Zusammenfassung der Einwendungen & Stellungnahmen

Antrag auf Errichtung und Betrieb eines Wasserkraftwerks am Felsentunnel an der Ramsauer Ache (Flkm 6,20), Gemeinde Ramsau, Landkreis Berchtesgadener Land, der WKW Felsentunnel GmbH & Co. KG, 94256 Drachselsried, hier: Zurückweisung des Antrags wegen nicht möglicher Prüffähigkeit und damit Nichteignung zur öffentlichen Auslegung

Ergänzungen zur fisch- und gewässerökologischen Verträglichkeit der Kraftwerksplanung an der Ramsauer Ache – Am Felsentor

Abbildung 17: Ederer Dez 2018: Rechenanordnung und Fischabstiegskorridore.

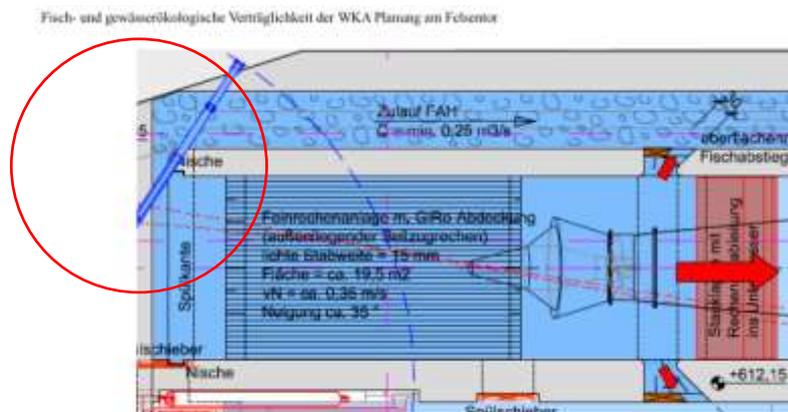
Wie auf dem Bild ersichtlich, befindet sich der Ausgang der FAA unmittelbar neben dem Rechen.

Eine deutlichere Trennung von Einlaufbauwerk und Ausgang Fischaufstiegshilfe ist aufgrund des „Sperrbereiches für aufwandernde Fische vor dem Kraftwerkseinlass“ sowie der Gefahr von „Spülungen“ dringend notwendig und gem. den Bestimmungen vorgeschrieben.

Auch wenn die geplante Anströmungsgeschwindigkeit von 0,33 m/s die Anströmungsgeschwindigkeit gem. der Bestimmungen und Vorgaben von 0,5 m/s unterschreitet, kann der Abstand vom Ausgang der Fischtreppe zum Rechenfuß nicht wie in der Planung dargestellt in diesem Maße reduziert werden.

Abbildung 16: IB Ederer Dez 2018 - Längsschnitt durch Rechen und Turbinenanlage.

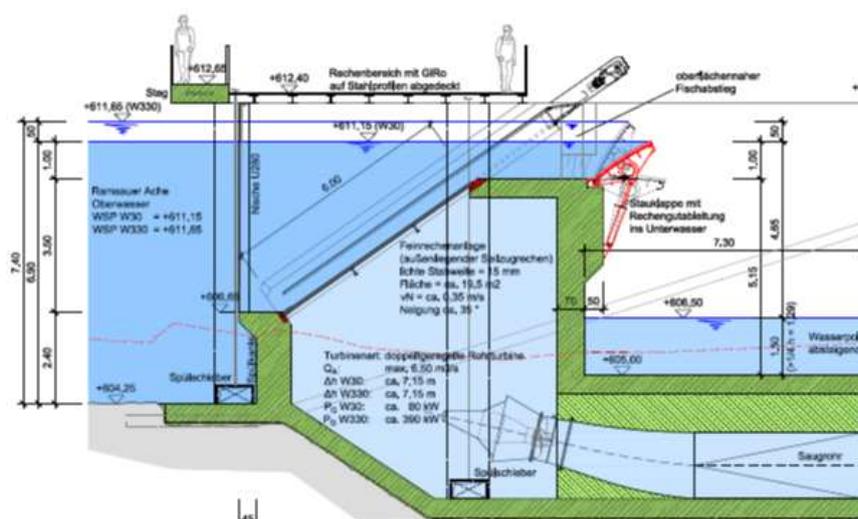
Zudem wird in Folge der Beweis geführt, dass die geplante Anströmungsgeschwindigkeit am Rechen von 0,33 m/s nicht stimmt, sondern mindestens 0,47 m/s beträgt.

Für alle trotzdem flussab auf das Kraftwerk treffenden Fischindividuen, ist ein flach geneigter (35°) Vertikalrechen mit 15 mm lichter Weite vorgesehen. Die geringe Anströmgeschwindigkeit und die Lage des Einlaufrechens deutlich über dem Gewässergrund (2,4 m) stellen einen zusätzlichen Schutz vor eindringenden Fischen dar. Die berechnete Fließgeschwindigkeit vor dem Rechenfeld ergibt sich bei einem maximalen Ausbauzufluss von 6,50 m³/s zu ca. 0,33 m/s (= 6,50m³/s /19,5 m² Rechenfläche). Dieser Wert liegt deutlich unter dem als zureichend angesehenen Wert gültigen von 0,50 m/s. Bei geringeren Abflüssen im Jahresverlauf (Beispielsweise in der Laichphase der vorkommenden Bachforelle im Winter bei Niedrigwasser s. MQ Winter bei 3,49 m³/s) reduziert sich dieser Anströmungswert noch weiter, im Mittel auf weniger als die Hälfte der im Maximum angegebenen 0,33 m/s. Das folgende Bild zeigt einen entsprechenden Planausschnitt.

Die Anströmgeschwindigkeit am Rechen liegt also so niedrig, dass auch schwimmschwache Fischindividuen problemlos ausweichen können. Selbst kleine Jungfische der Bachforelle haben bei Werten um 0,15 m/s keine Schwierigkeiten der Strömung zu widerstehen, zumal sie sich bevorzugt entlang von Unterständen, also entlang der Sohle oder der Flussufer bewegen werden, um dem Fraßdruck der größeren Artgenossen zu entgehen. Zudem ist der Einlaufbereich gut 2,4 m über der Gewässersohle in diesem Bereich angeordnet. „

Auszug aus dem Erläuterungsbericht vom 06.12.2018, Anlage 8, Hydraulische Nachweise, Feinrechenanlage, Seite 1-3:

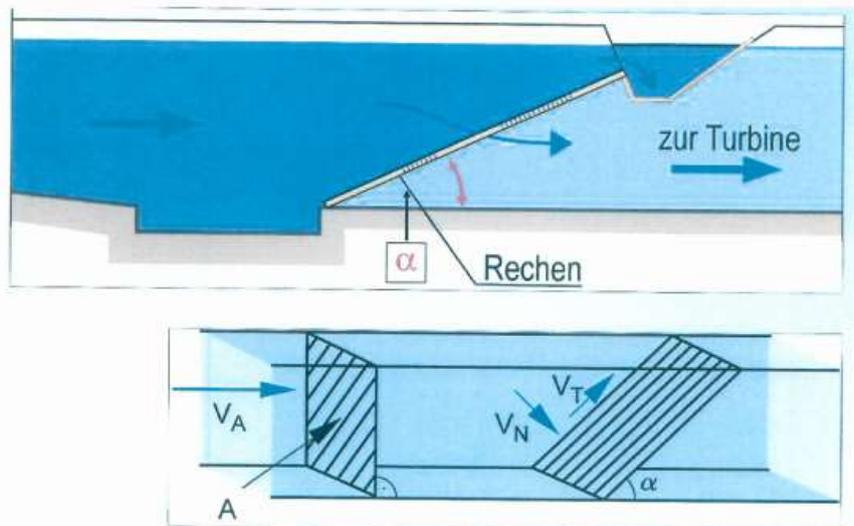
Damit sind dem Antragsteller die Grundlagen aus EBEL, Fischschutz und Fischabstieg an Wasserkraftanlagen bekannt.

Normalerweise wird beim Schrägrechen V_N berechnet und ist ausschlaggebend.

Warum der Planer nicht mit V_N gerechnet hat, erschließt sich nicht.

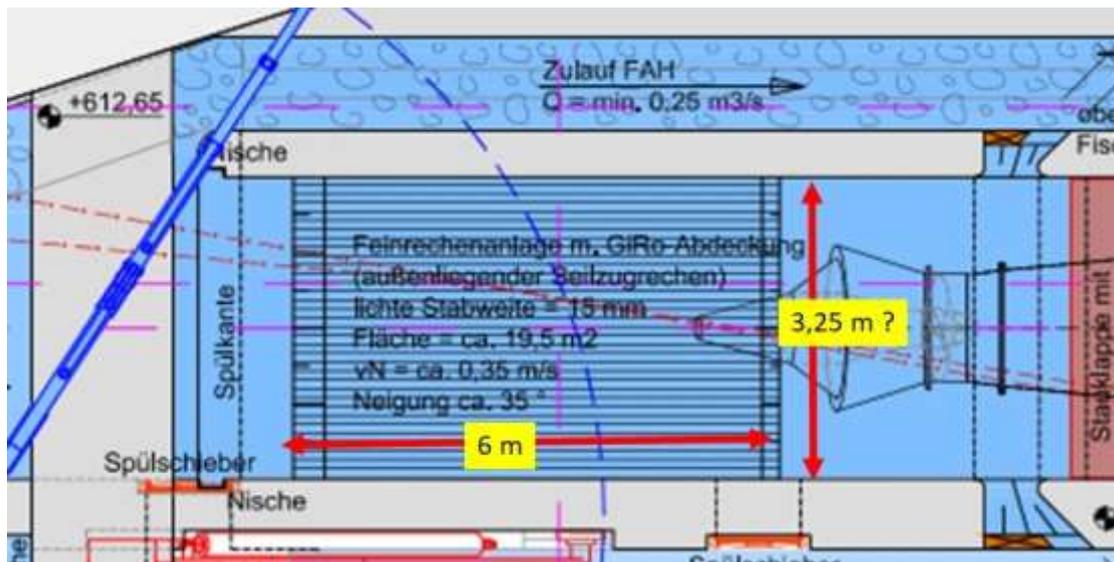
Es ist richtig, dass hier V_A zur Anwendung kommt, da die Fließgeschwindigkeit im Mittel senkrecht zur Barriere (Feinrechen) auftritt (vgl. Bild unten).

Auf den beigefügten Zeichnungen fehlen die Maße des Rechs. Aufgrund der Rechenstablänge von 6 m erscheint aber nach Betrachtung der Zeichnungen eine Breite des Rechs von ca. 4,9 m unwahrscheinlich.

Damit ist die in der Planung ermittelte Anströmungsgeschwindigkeit von 0,33 m/s am Rechen mehr als in Frage zu stellen. Sie beträgt vielmehr 0,51 m/s.

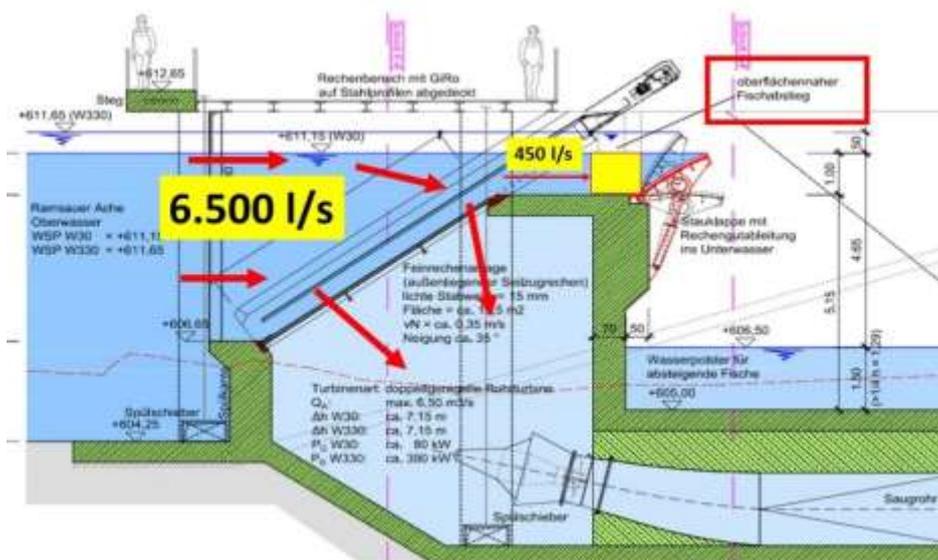
Diesen Aussagen ist eindeutig zu widersprechen. Die Aussagen würden bei einem ungebrochenen Strömungsverlauf (siehe EBEL) zutreffen:

Hier liegen jedoch völlig andere Strömungsvektoren vor:

Damit findet keine Leitwirkung wie bei einem schräggestellten Vertikalrechen in unveränderter Strömungsrichtung statt. Stattdessen kommt es zu den o.a. negativen Erscheinungen wie z.B. unnötige Verlängerung der Aufenthaltsdauer vor dem Rechen,

EBEL, Fischschutz und Fischaufstieg an Wasserkraftanlagen, Seite 288 führt zudem aus, dass bei einem Anströmwinkel von 90 ° für juvenile Bachforellen mit 10 cm Größe eine Anströmgeschwindigkeit von 0,38 m/s maximal zulässig ist. In der Planung wurde die Anströmgeschwindigkeit am Vertikalrechen mit 0,33 m/s falsch berechnet.

Erläuterungsbericht vom 06.12.2019 Seite14:

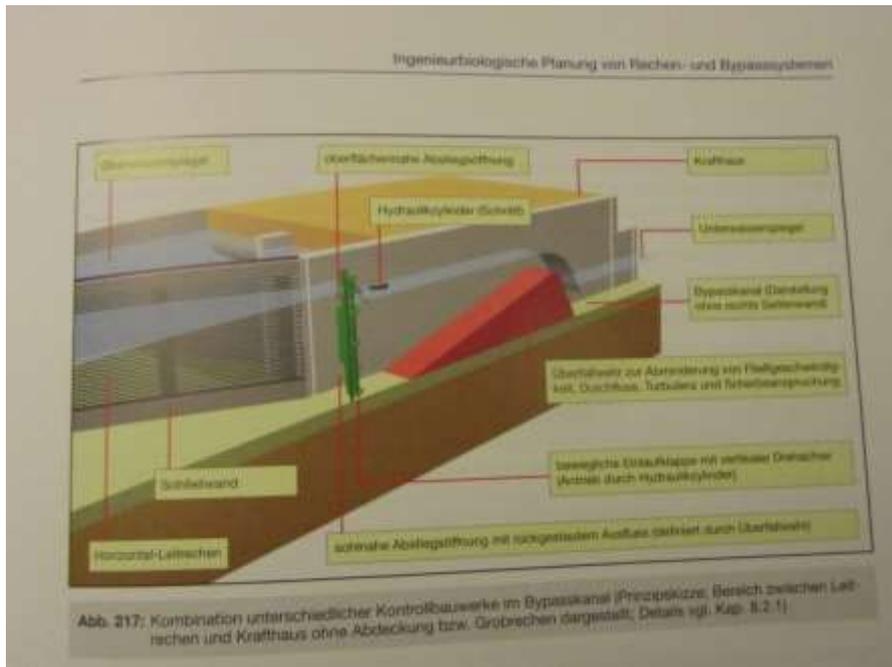
Hier würde der kleine absteigende Fisch zudem dem aufsteigenden größeren Fisch als Nahrung dienen, ohne dass der absteigende Fisch aufgrund der Enge der Fischaufstiegsanlage ausweichen kann. Die Stellungnahme zur fisch- und gewässerökologischen Verträglichkeit einer Kraftwerksplanung an der Ramsauer Ache – Am Felsentor im

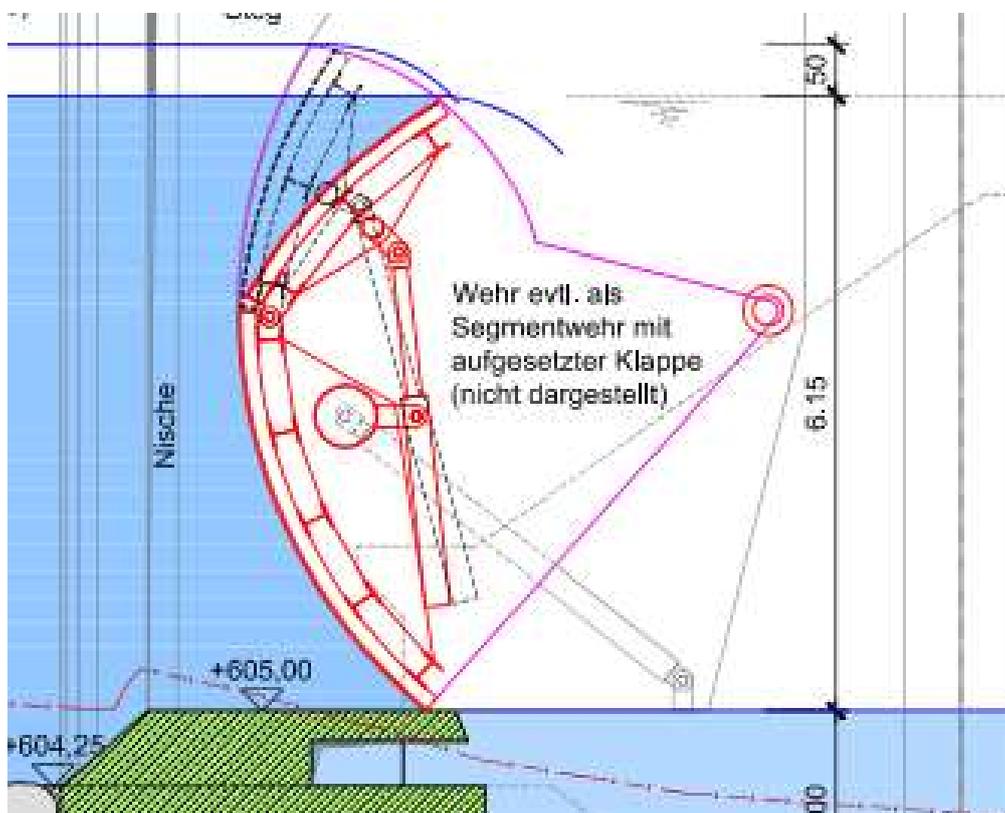
Dem steht die zeichnerische Planung entgegen:

Der geplante Kran, Unterreiner FK7800 kann bei einer Auslegung von 7,77 m und einer Zangenhöhe von 1,5 m eine Last von 420 kg heben.

Dieser Aussage kann nicht gefolgt werden. Nur durch den Neubau einer Wehranlage kann es zu einer Verkläuerung und damit Ansammlung von Treibgut in diesem Bereich kommen.

Der Treibgutunfall sollte bei einer Verkläuerung entnommen und nicht einfach weitergeleitet werden, da es sonst bei einer Räumung zu einer Abgabe von einer Anhäufung von Treibgut ins Unterwasser mit ggf. weitreichenden Folgen kommen kann.

Abbildung 19: Geschiebeproblematik des beweglichen Wehres

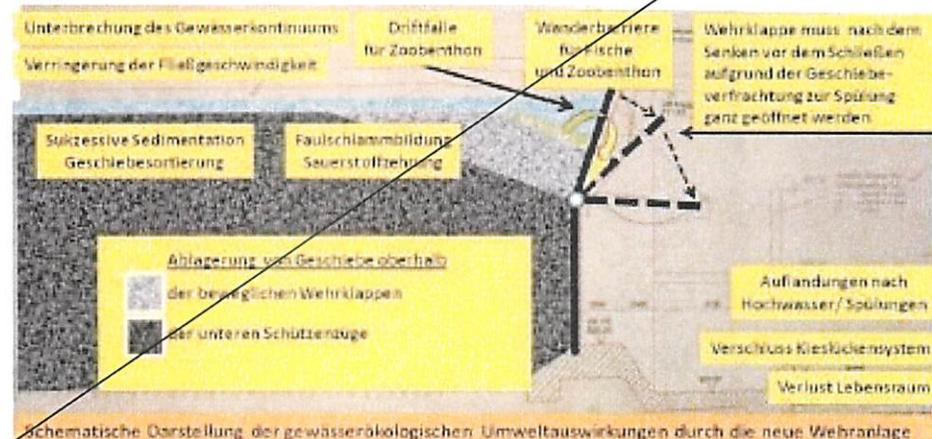
Bisher war der Geschiebe- und Treibguttransport über die bestehenden Wehre möglich. Durch die Verengung des Flussabschnittes im Zuge der oberen Wildbachsperrren ist eine ausreichende Strömungsgeschwindigkeit sichergestellt. Die Wildbachsperrren sind bis zum Rand mit Geschiebe gefüllt und es findet bei Hochwasser oder Starkregen nur sehr eingeschränkt ein Austausch des oberflächlichen Geschiebes statt.
